富士オートブレーカ・漏電遮断器
G-Twin用V形外部操作ハンドル用 別売延長シャフト変更のお知らせ

G-Twin用V形外部操作ハンドル 別売延長シャフトの変更

延長シャフト付の全体図	シャフトホルダー変更後	シャフトホルダー変更前

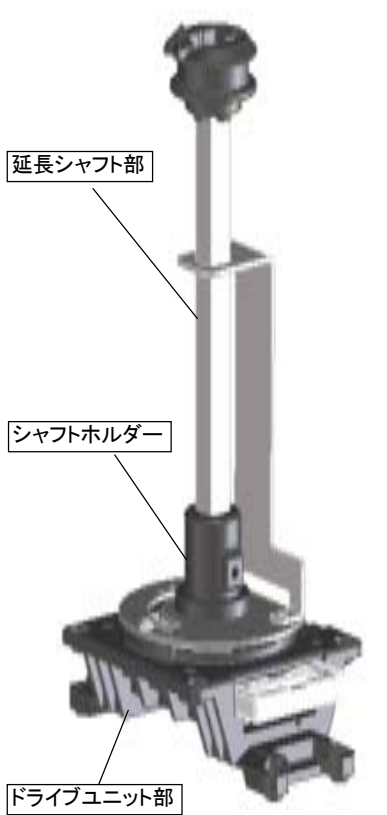
製品名		MCCB／ELCB
シリーズ、名称		G-Twin用V形外部操作ハンドル用 別売延長シャフト
形 式		BW9VSG0
変 更 部 分		シャフトホルダー
変 更 内 容		別売延長シャフトの部品であるシャフトホルダーの形状を変更する。 シャフトホルダーの下部に突起を設ける。 変更後  突起を設ける 変更前 
変 更 理 由		シャフトホルダーのガタ低減のため。 (取扱性の向上)
変更実施時期		'08年 10月 生産品より予定
添付資料		補足資料を参照願います。
本変更に伴う 注意事項	手配形式の新旧区分	—
	新旧製品区分表示	実施致しません。
	現在庫に対する処置	本品は在庫しておりません。
	その他	取扱性向上の為 実施します。

- 1. 対象形式 BW9VSG0
- 2. 変更内容 別売延長シャフトの部品であるシャフトホルダーの形状を変更する。
シャフトホルダーの下部に突起を設ける。

- 3. 変更理由 シャフトホルダーのガタ低減のため。
